Meie 01.11.2023 nr 7.1-1/23/19511-4

**Haapsalu linn Uuemõisa alevik Tallinna mnt 79
km 69,885 ristumiskoha ümberehitamise nõuded**

Joonis 1. Ristumiskoha pikikaldete kujundamine

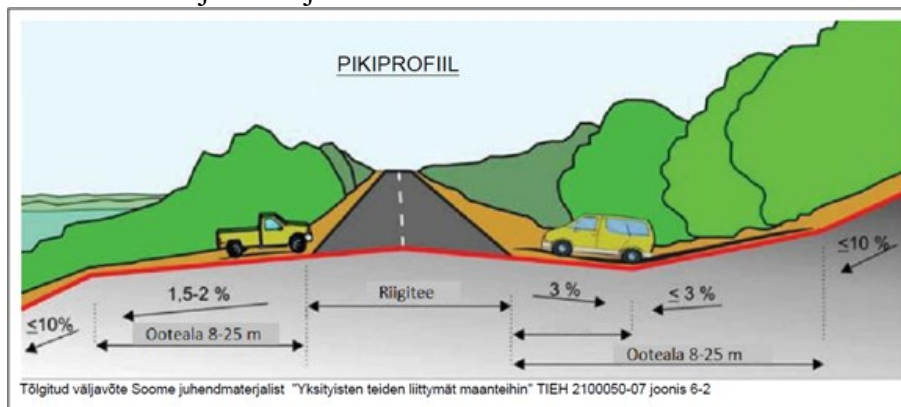
11. Ristumiskoht projekteerida riigiteega võimalikult täisnurga all. Ristumiskoha pikikalded määrata vastavalt alltoodud joonise põhimõtetele arvestusega, et riigitee alusele maale sademeveett üldjuhul ei juhitata.
